RAPPORT DU JURY

Place des Montréalaises

Concours international d'architecture de paysage pluridisciplinaire

Ville de Montréal

Proposition : 888SM - anno

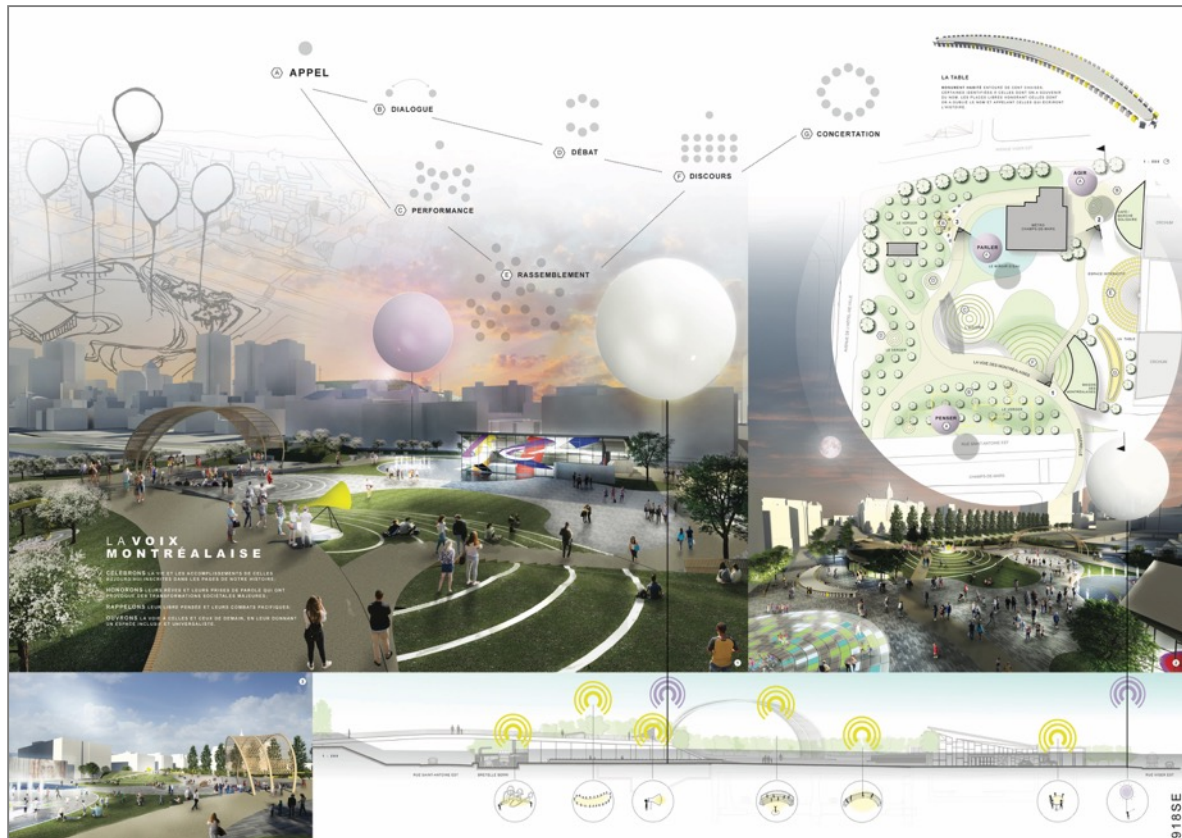
La proposition témoigne également d'une bonne analyse urbaine et l'approche proposée pour la connexion fonctionnelle et expérientielle est intéressante. Ce geste fort lié à la double connexion ne doit par contre pas se faire au détriment de la qualité de l'aménagement de la place. Outre le traitement au sol dont le langage emprunté de la verrière ait été apprécié par le jury, l'aménagement des lieux doit être davantage réfléchi pour la deuxième phase, et ce, tant au niveau formel (identité) que fonctionnel (usage).

La passerelle colorée qui se déploie tel un ruban dans l'espace laisse entrevoir beaucoup de potentiel. Celle-ci est cependant quelque peu massive et sa structure est à raffiner à l'étape 2. Le jury tient également à souligner que l'atterrissage de la passerelle sur le Champ-de-Mars se situe largement hors de la zone d'intervention autorisée par le ministère de la Culture et des Communications et par la Division du patrimoine de la Ville de Montréal, ce qui présente un risque/défi quant à l'acceptation future de ce volet du projet. Le jury souhaitera entendre l'équipe quant à la possibilité éventuelle de devoir faire évoluer le concept de la passerelle en respect du site du Champ-de-Mars.

Un autre enjeu majeur résultant de la configuration de l'anneau est le morcellement de l'espace pouvant conduire à des problématiques d'appropriation et de sécurité. L'équipe devra raffiner sa proposition afin de s'assurer de ne pas créer d'ilots isolés, inutilisables et surtout soustraits au regard de tous.

Au plan de la commémoration des Montréalaises, l'idée de base est intéressante (elle sous-tend entre autres un lien avec les racines autochtones), mais devra être poussée à l'étape 2.
